Réf. CRMS : AA/AH/BXL21175_671_PUN_PassageduNord

Objet : BRUXELLES. Passage du Nord. Demande de permis unique portant sur la réaffectation des étages en bureaux et logements ainsi que sur la restauration / rénovation de certains éléments de façades.

Avis conforme de la CRMS

Façade donnant vers le boulevard A. Max : état existant, photo d'époque et plans de restitution des dômes, localisation des portes-fenêtres des balcons – images jointes à la demande

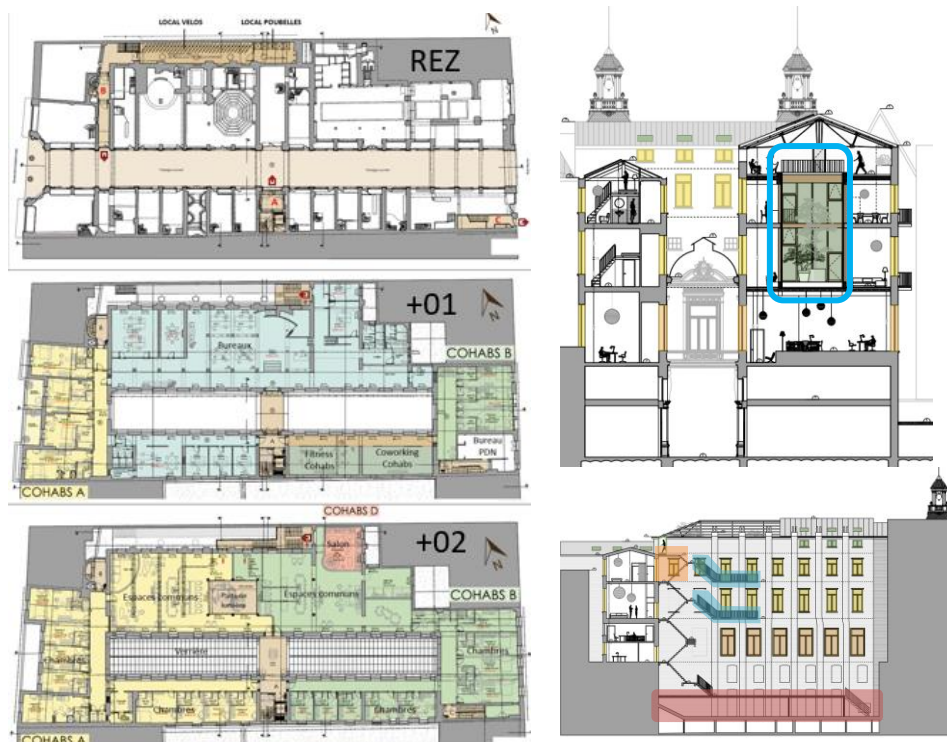
La CRMS est favorable à la remise en valeur de la façade principale par la restitution des putti, des devants de chéneaux et en particulier des dômes, composantes emblématiques du front bâti des boulevards du Centre. Elle demande cependant de :

- faire valider par la DPC, préalablement à l'exécution, tous les plans de détails, les échantillons ainsi que l'avancement des moulages ;
- ne pas réaliser les globes lumineux des lanternons figurant sur les plans originels et prévus en option par le projet, étant donné qu'aucun document n'atteste qu'ils aient un jour existé et que leur présence ne semble pas indispensable pour la mise en valeur de la façade ;
- améliorer l'aspect des vélux envisagés sur la face arrière des dômes en optant pour des modèles plus en adéquation avec le patrimoine classé (éviter les éléments standards) ;
- corriger le cahier des charges à propos du moulage des faces destinées à orner le devant des chéneaux, qui sont identiques à celles de la façade de la rue Neuve et non des façades sous verrière comme éronnement mentionné dans l'art. C1.0.9 du cahier des charges (p 8/32).

Plans d'archives et photo de la passerelle joints à la demande

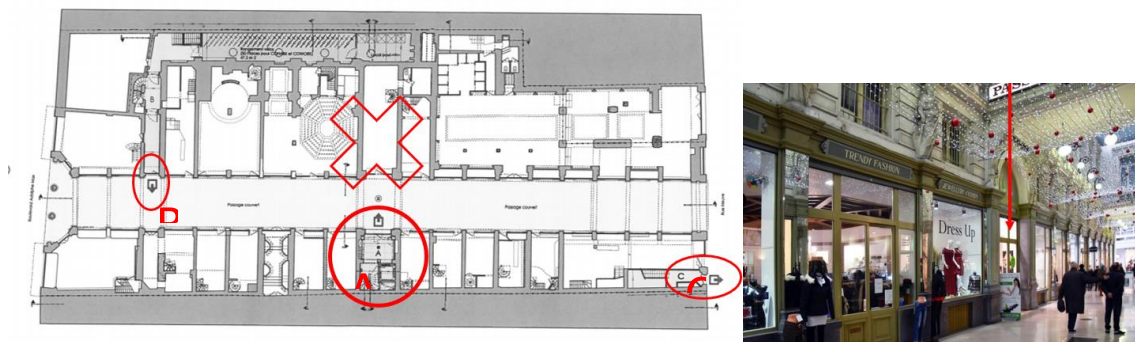
Suite au dégagement de la passerelle intérieure effectuée lors des travaux précédents, il est proposé de restituer les deux portes-fenêtres y donnant accès sur base des plans en coupe conservés en archives et des modèles de ce type encore en place.

Dans ce cadre, la Commission demande d'être particulièrement attentif à la modénature des décors et des moulures qui devront être adaptés à la configuration existante de la passerelle, qui est légèrement différente de celle renseignée par les plans d'archives. Les plans d'exécution définitifs devront être soumis à l'accord de la DPC après le démontage des éléments en place.
